**Modulo per la presentazione delle osservazioni per i piani/programmi/progetti sottoposti a
procedimenti di valutazione ambientale di competenza statale****Presentazione di osservazioni relative alla procedura di:**

ID: **Codice procedura MASE (ID_VIP/ID_MATTM): 10705**

Progetto di un impianto fotovoltaico denominato "AgriCastro" di potenza di picco pari a 25,641 MWp e potenza nominale pari a 24,42 MWac integrato con un sistema di accumulo da 20 MW, da realizzarsi nei comuni di Ischia di Castro e Farnese, Provincia di Viterbo.

Immagine n. 1. Cartografia del nuovo vincolo "Ambito paesaggistico, geologico e geomorfologico dell'orlo della caldera di Latera e delle sue pendici interessate dai centri eruttivi periferici".

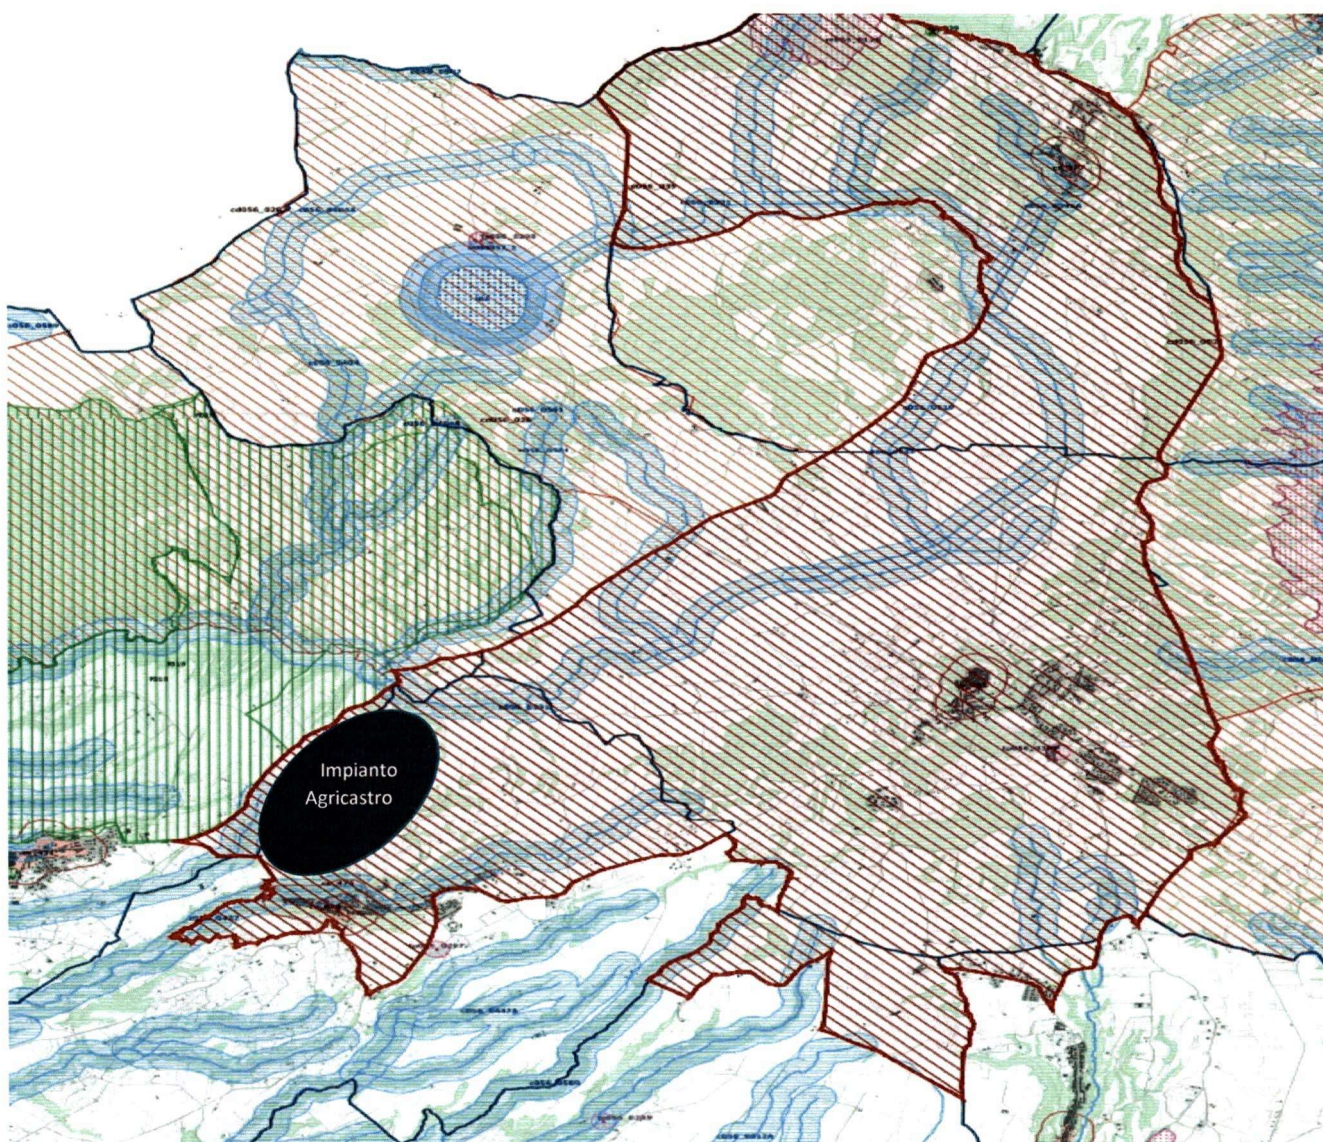
Come è illustrato nell'immagine l'impianto fotovoltaico "Agricastro" ricade completamente all'interno del perimetro di questo nuovo vincolo di notevole interesse pubblico e quindi come affermato dal Consiglio di Stato nella sentenza riportata dalla proponente l'impianto è insediato in area non idonea ai sensi dell'art. 20 comma 8 lettera c quater del D.Lgs. n. 199/2021 e ss.mm.ii. Si evidenzia inoltre che il Vincolo dell'Orlo della Caldera di Latera ha cucito insieme i due vincoli già esistenti della Conca del Lago di Bolsena (D.M. 24.10.1960 e D.M. 22.05.1985) e la Conca del lago di Mezzano e territorio circostante (DM 22.05.1976 "Conca del Lago di Mezzano e territorio circostante" e DM 22.05.1984 "Selva del Lamone") testimoniando se ce ne fosse stato ancora

si ritiene che l'**Istanza di valutazione di impatto ambientale del progetto “Agricastro”** sia improcedibile perché lo Studio di Impatto Ambientale e la Relazione Paesaggistica non hanno preso in considerazione il vincolo di notevole interesse pubblico ex art. 136 del D.Lgs n. 42/2004 *“Ambito paesaggistico, geologico e geomorfologico dell'orlo della caldera di Latera e delle sue pendici interessate dai centri eruttivi periferici”*.

Figura 1. Stralcio carta "Natura 2000" dal sito del ministero Ambiente che illustra la parte della Rete Natura 2000. Le zone con linee in blu sono le ZPS che comprendono le ZSC (parti con linee rosse). Simbolo  cazione approssimativa dell'impianto "Agricastro" nella mappa Natura 2000.

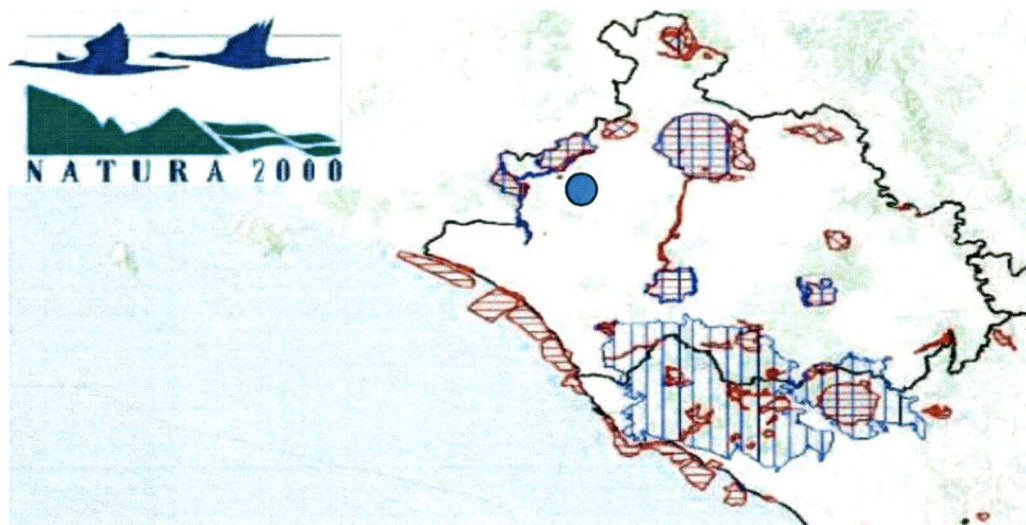
Negli elaborati di progetto è assente uno studio di Valutazione di incidenza.

Considerando che il sito di progetto si trova a brevissima distanza (meno di 2 Km) dalla ZSC Selva del Lamone (IT6010013) e che il medesimo si inserisce in una rete territoriale ove sono presenti altre ZSC come il Lago di Mezzano (IT6010012) e Caldera di Latera (IT6010011) sembra impossibile escludere a priori e con certezza scientifica che il progetto, da solo o in combinazione con altri piani o progetti, già realizzati o previsti sulla medesima area territoriale, possa pregiudicare gli obiettivi di conservazione dei siti Natura 2000 menzionati e, eventualmente, anche di quelli ulteriori presenti nell'area intermedia e vasta, tra cui citiamo la Caldera di Latera (IT6010011) il Sistema Fluviale Fiora-Olpeta (IT6010017), i Monti di Castro (IT6010016) e il Lago di Bolsena (IT6010007). Ricordiamo che la Valutazione di Incidenza è il procedimento a carattere preventivo cui deve essere assoggettato qualsiasi piano o progetto che possa avere incidenze negative su un sito della Rete Natura 2000,
